Shearwater Teric

Notes de version v16 du firmware

VERSION 16 27/05/2019

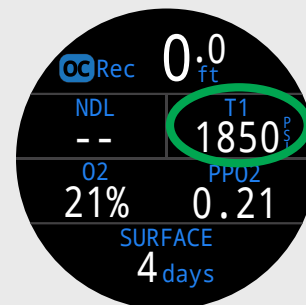
Dans la disposition Standard du mode OC Rec, possibilité d'utiliser un autre affichage à l'emplacement de la valeur TTS (DTR), en haut à droite.
